Oggetto: **COMUNICAZIONE DI POTENZIALE CONTAMINAZIONE ART.242 D.LGS
152/06 VIA LUGANO LOC.PAU' LUINO - PARERE PIANO DI
CARATTERIZZAZIONE**

Oggetto : COMUNICAZIONE DI POTENZIALE CONTAMINAZIONE ART.242 D.LGS 152/06 VIA LUGANO LOC.PAU' LUINO - Parere Piano di Caratterizzazione

PIANO DI CARATTERIZZAZIONE

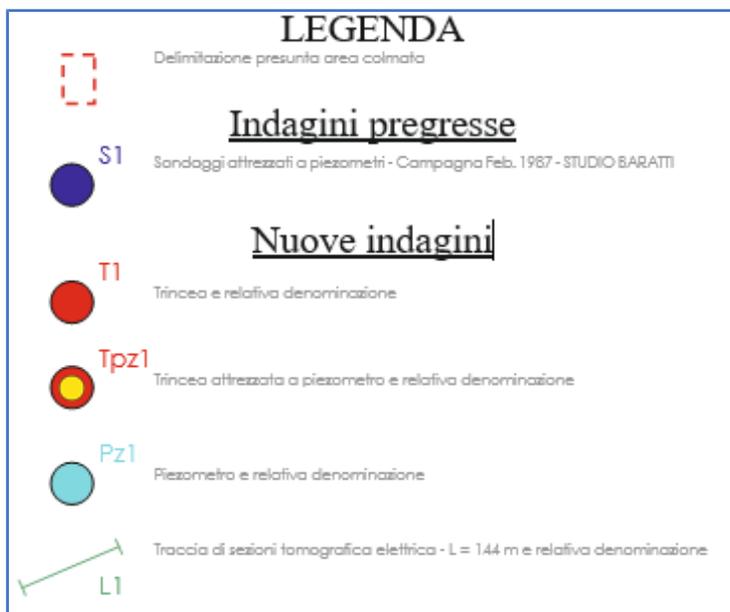
le nuove disposizioni di Regione Lombardia di cui alla LR 18/2020 che ha introdotto modifiche alla LR 26/2003. Inoltre, richiamata la Tabella predisposta dal consulente, con la ricostruzione dell'iter, si richiede su quali presupposti sia stato definito il presunto corpo discarica pari a circa 8.000 mq, rispetto ai documenti storici agli atti che individuano come area da destinare a discarica 28.000 mq. Si precisa che un unico sondaggio posto oltretutto a monte dell'area non possa costituire elemento oggettivo per l'esclusione di 20.000 mq dall'area oggetto di caratterizzazione. Eventualmente si suggerisce di valutare la possibilità di estendere la caratterizzazione, attraverso la realizzazione di alcune trincee random, anche nell'area esclusa dalle attività di caratterizzazione.

2. Fermo restando gli approfondimenti richiesti sulla parte amministrativa, si ritiene che lo scopo dell'attuale PdC debba essere sia quello di verificare la compromissione delle matrici ambientali, sia quello di accertare la natura dei rifiuti, in termini di descrizione, analisi merceologica, caratterizzazione sia sul tal quale che in relazione al test di cessione, attività che non risultano proposte. Si prescrive pertanto la realizzazione di un congruo numero di analisi sui rifiuti (da definire in base alla tipologia e alla rappresentatività all'interno del corpo discarica, al fine della classificazione di pericolosità o meno) nonché l'esecuzione su tutti i campioni proposti come "materiali di riporto/rifiuti" del test di cessione secondo le metodiche del DM 5.02.1998 le cui risultanze andranno confrontate con la Tabella 2 – Titolo V - del D. Lgs. 152/06. Complessivamente i campioni da sottoporre ad analisi saranno 24 a cui andranno aggiunti quelli sui rifiuti.

3 Al termine di tutte le attività, dovrà essere definito il corpo discarica in termini di estensioni, volumi e quote rispetto al piano campagna.
